○○○○공단 상임감사

시정, 통보

제 목 재난취약지구 낙석방지책 단부구간 기초 보강 필요

[그림1] 2023년 ○○○○○○○○ 재난취약지구 정비공사 설계도면

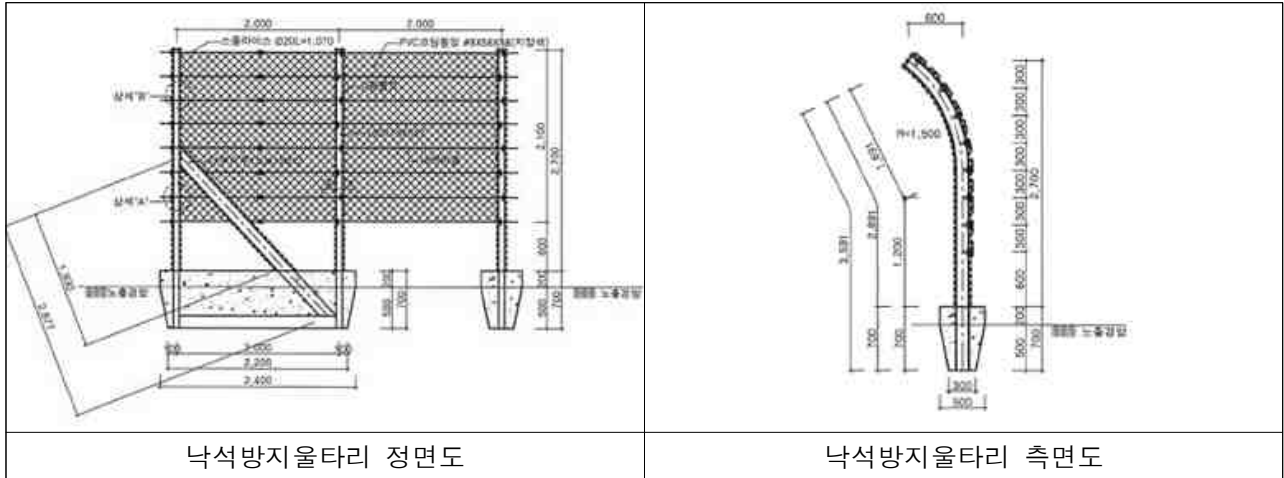
「2023년 ○○○ 재난취약지구 정비공사」에 준공도서(내역서 및 준공사진) 및 현장을 확인한 결과, 낙석방지울타리 설치 3개소 ○○계곡 56m(표준 26경간, 단부 2경간), ○○폭포 30m(표준 13경간, 단부 2경간), 자연관찰로 30m(표준 13경간, 단부 2경간)에 대한 도면에는 아래 [그림1]에서와 같이 단부구간 기초부가 일체형으로 시공되어야 하나 준공검사 시 [그림2]에서 처럼 기초부 시공이 표준 구간처럼 시공되어 있어 미시공된 부분에 대하여 단순 정산처리만 하였다.

그러나 낙석방지책 단부구간 기초부 시공이 표준구간과 동일하게 설치되어 구조적 안전성이 확보되지 않은 단부구간(6경간)에 대해 추가 구조물 안전성 강화를 위하여 기초부 보강을 할 필요가 있다.

○○○○○○○○사무소장은 낙석방지책 단부구간 기초부 시공이 표준구간과 동일하게 설치되어 구조적 안전성이 확보되지 않은 단부구간(6경간)에 대해 추가 구조물 안전성 강화를 위하여 기초부를 보강하시기 바랍니다.(시정)
